【改善箇所説明図】

【不都合発生箇所】

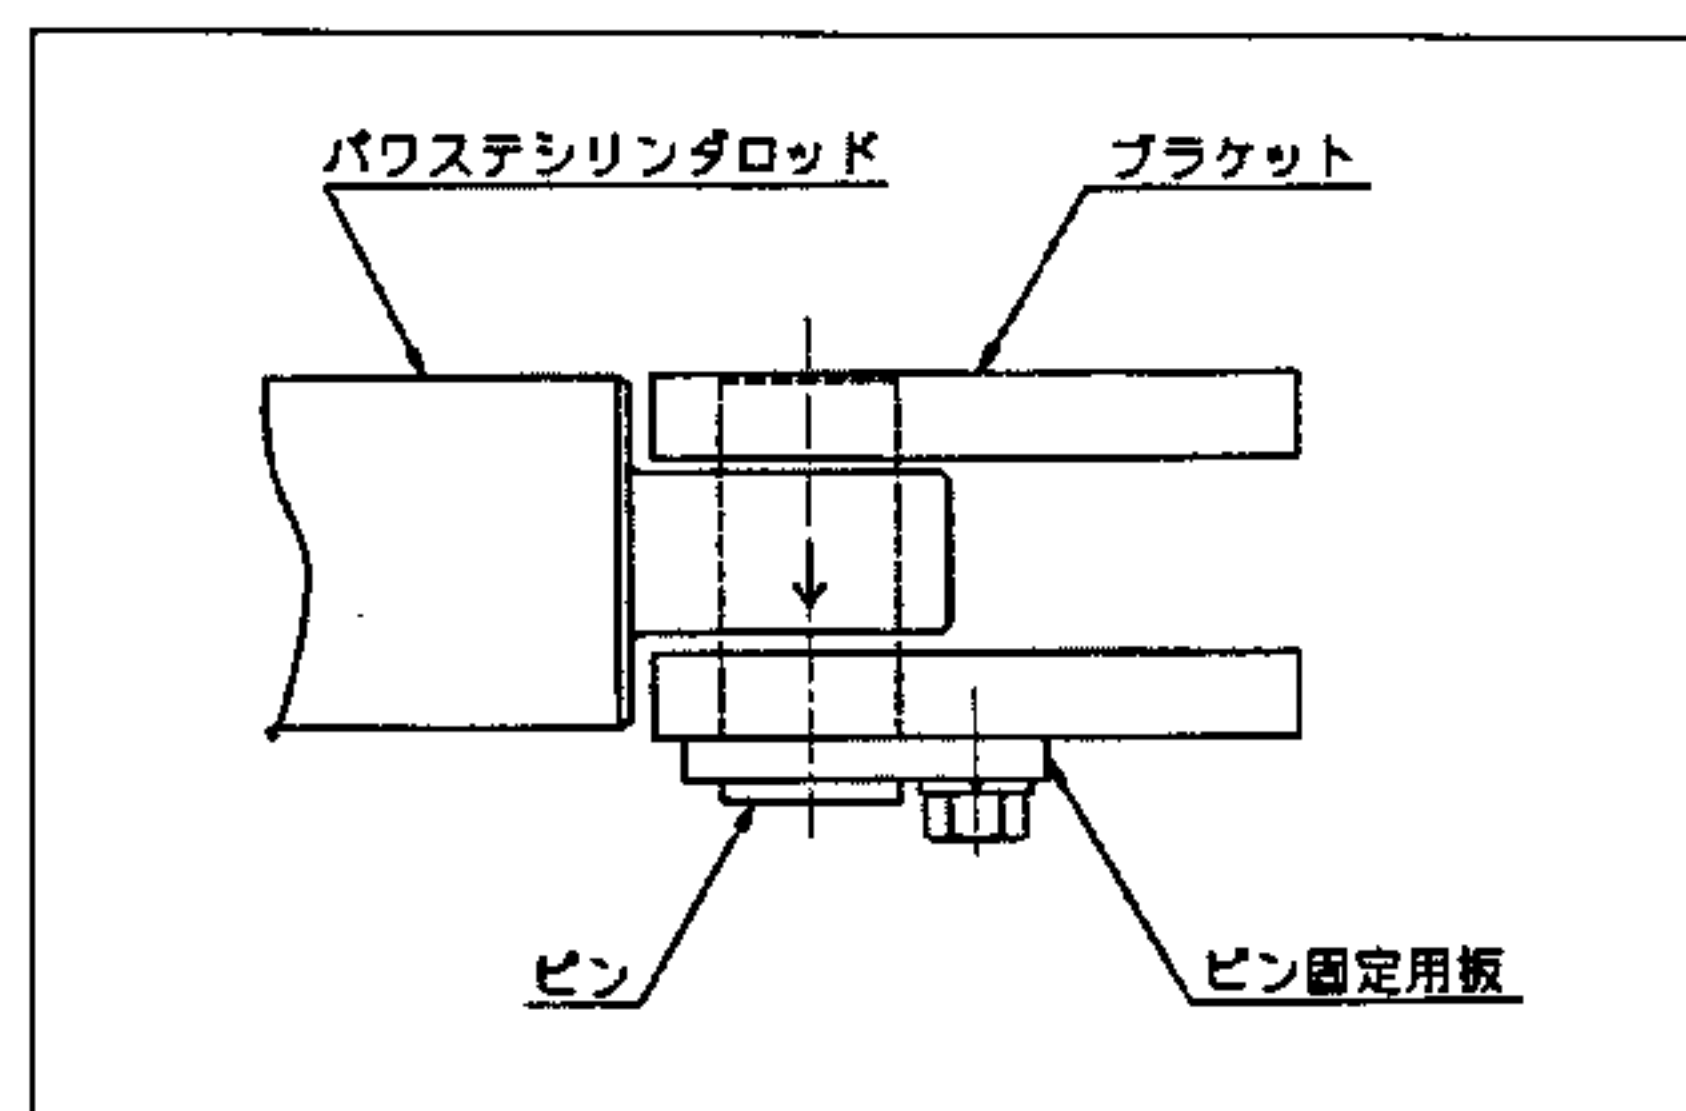
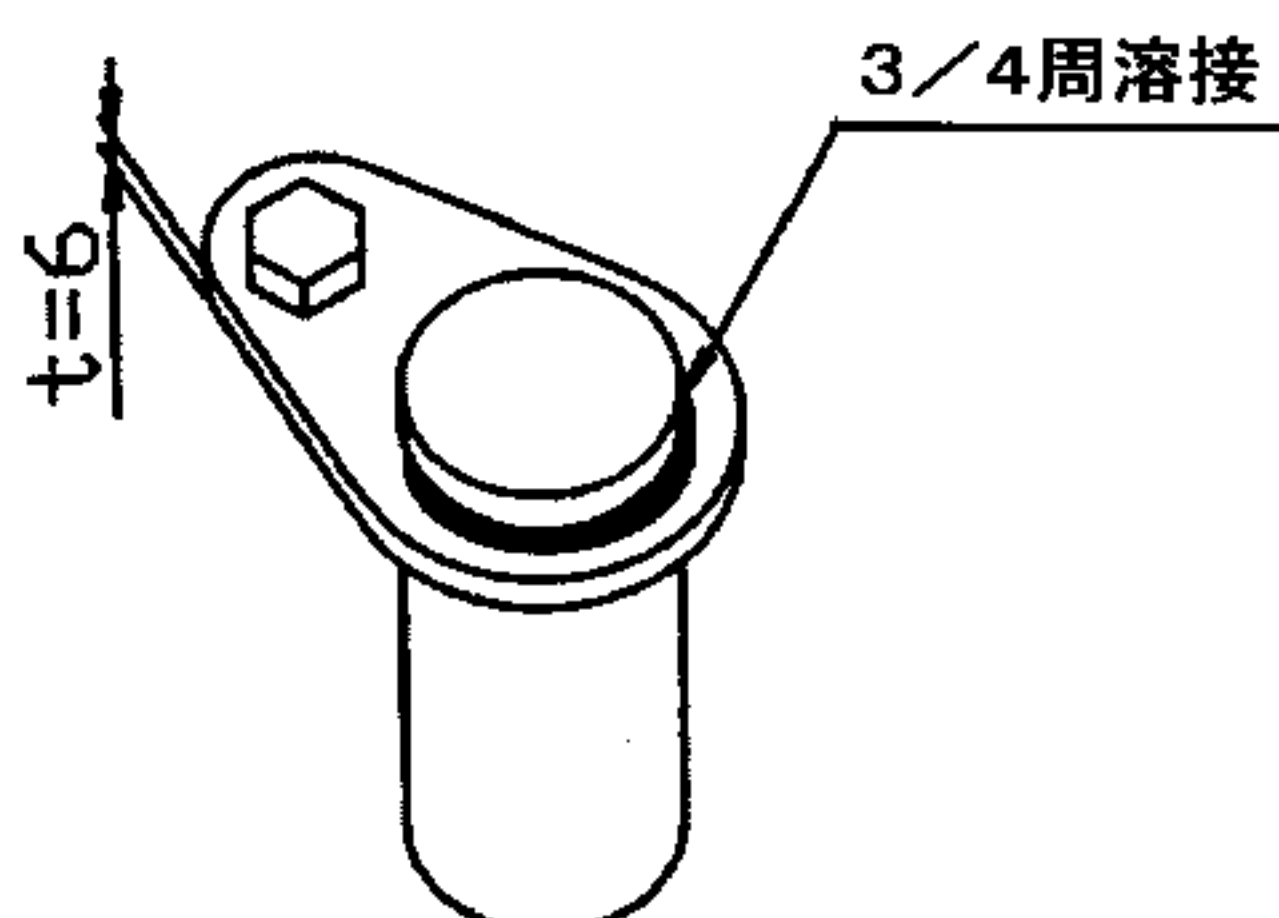
パワステアリングロッドとブラケットを連結しているピンをブラケットに固定するための板部分の強度が不足しているため、ハンドル操作を繰り返し行くと、当該板部分に亀裂が発生するものがある。そのため、最悪の場合、ピンが抜け出し、操舵不能になるおそれがある。

全車両、固定用板付きピンを対策品と交換する。
改善実施車は識別のため、ピンに「R」の刻印をする。
